Assunto: Alteração na Base do Compressor

Modelos: RA30/34A, BRA34ACA, RD32A, BRF32ACA, BRH32ACA, RE23A, VU19A, CRC23A

Marca: Brastemp, Consul

Fig.01

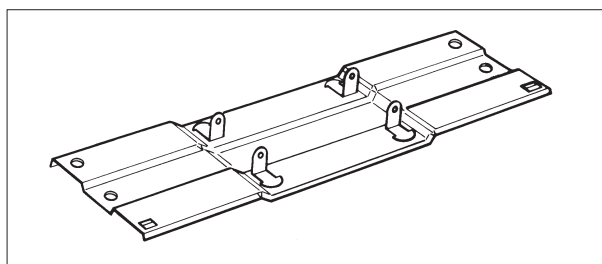
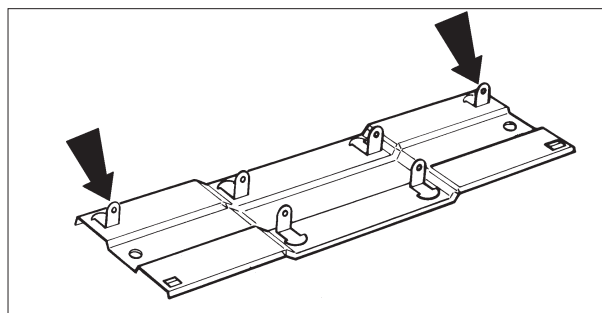
Atualmente a Base do Compressor é fixa ao Gabinete através de 4 Parafusos (veja figura 1).

Na Base da figura 1, estão sendo eliminados os dois Parafusos que a fixam na parte traseira da Base do gabinete.

No lugar desses dois Parafusos, foram incluídas duas linguetas, (veja figura 2), que se encaixam em dois recortes, que foram incluídos na Base do Gabinete.

A parte frontal da Base do Compressor continua sendo fixa à Base do Gabinete através de dois Parafusos.

2.1. Instalar Base do Compressor com linguetas, (nova) no Gabinete sem os recortes (antigo):

Deve-se "entortar" as 2 linguetas existentes na parte traseira da Base do Compressor, e, utilizando uma broca de 4mm, fazer 1 furo um pouco abaixo de cada lingueta, transpassando esse furo até a Base do Gabinete.

Feito os furos, a Base do Compressor deve ser fixa à Base do Gabinete com 4 Parafusos código: 04.4203.03-0.

2.2. Instalar Gabinete com os recortes (novo) na base do Compressor sem as linguetas (antiga):

Neste caso, a Base do Compressor possui 4 furos. Utilizando uma Broca de 4mm, deve-se fazer 2 furos na parte traseira da Base do gabinete, coincidindo com os 2 furos existentes na parte traseira da Base do Compressor, e fixá-la com 4 Parafusos código 04.4203.03-0.
